Европейская экономическая комиссия**Комитет по внутреннему транспорту****Всемирный форум для согласования правил
в области транспортных средств**

Сто девяносто третья сессия

**Предложение по исправлениям к ГТП ООН,
если таковое представлено****Предложение по исправлению 1 к Глобальным
техническим правилам № 13 ООН (транспортные
средства, работающие на водороде и топливных
элементах)****Представлено Рабочей группой по пассивной безопасности***

«Рис. 3

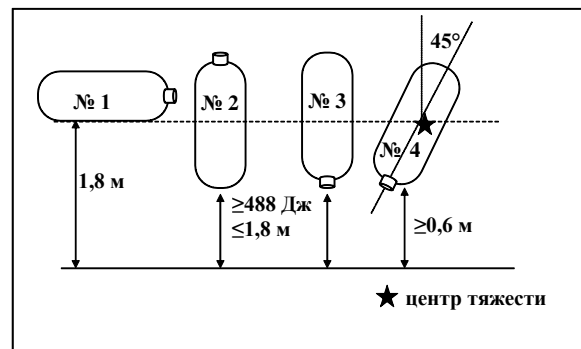
Рис. 3 в пункте 6.2.3.2 изменить следующим образом (скорректировав порядок слов на рисунке):

Положения, в которых производят сбрасывание

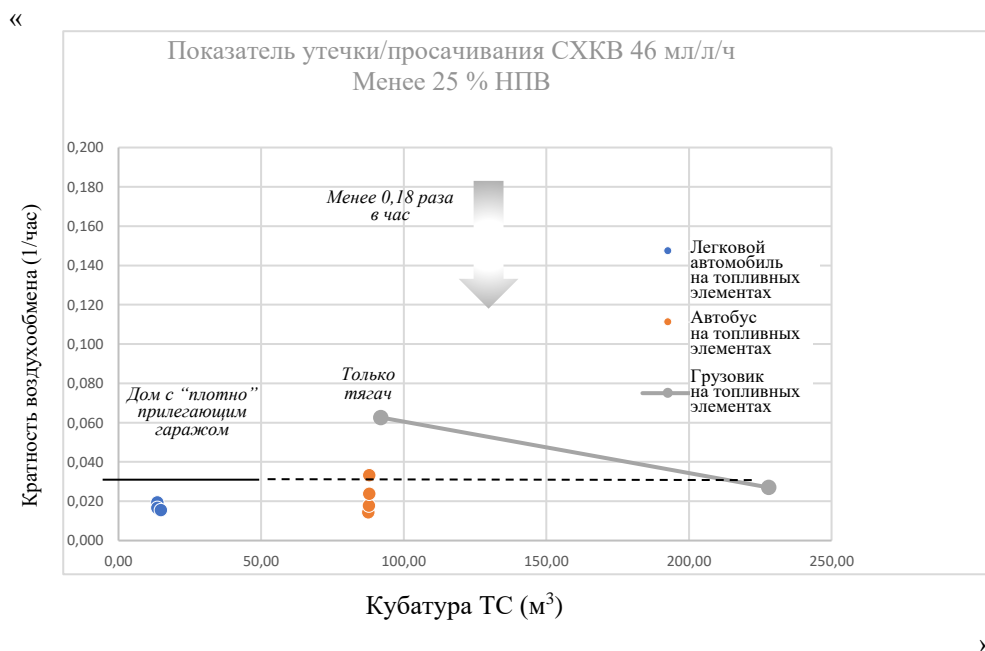
Рис. 10 изменить следующим образом (с тем чтобы ось x соответствовала предписаниям пункта выше):

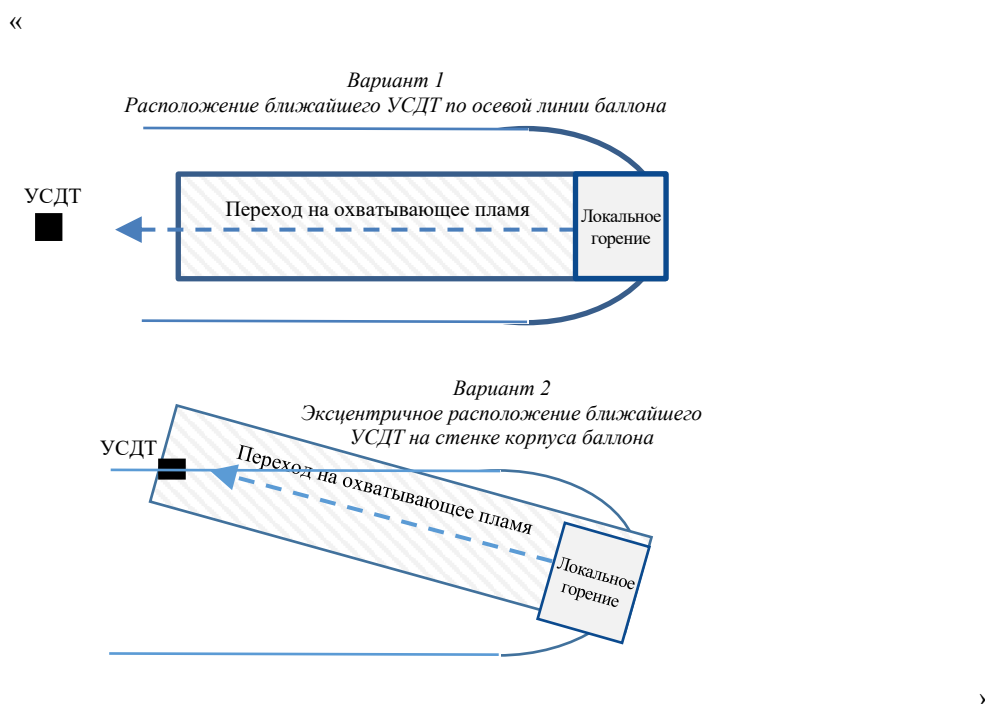
Рис. 29 (Увеличение рабочей поверхности зоны воздействия охватывающим пламенем в направлении ближайшего УСДТ, установленного на баллоне (вид сверху)) изменить следующим образом:

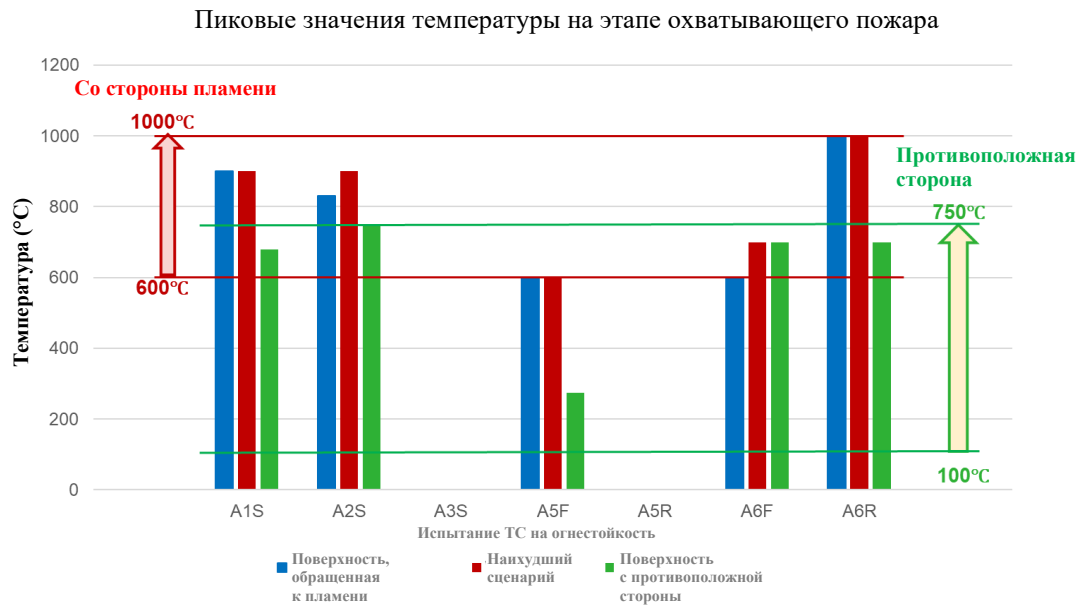
Рис. 12 в пункте 88 изменить следующим образом (исправив подписи, но оставив без изменений числовые значения):
